## SERVICE INFO – INA 0061

# Замена натяжных роликов

531 0037 10 и 531 0353 10 (привод вспомогательных агрегатов) роликом 531 0241 10

Рисунок 1: Иллюстрация натяжных роликов и их разница

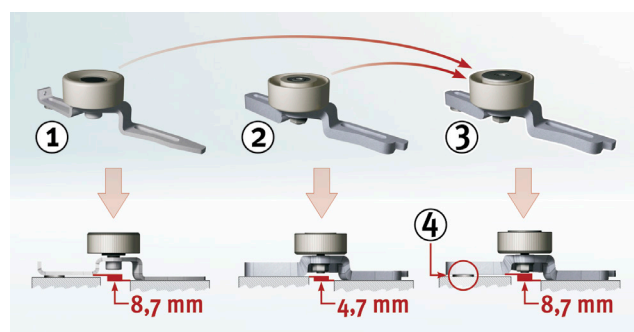
Два натяжных ролика под номерами 531 0037 10 и 531 0353 10 (устанавливаются на приводе вспомогательных агрегатов) сняты с производства; они заменены на натяжной ролик 531 0241 10.

Для компенсации разницы в высоте каждый натяжной ролик 531 024110 комплектуется прокладкой толщиной 4 мм.
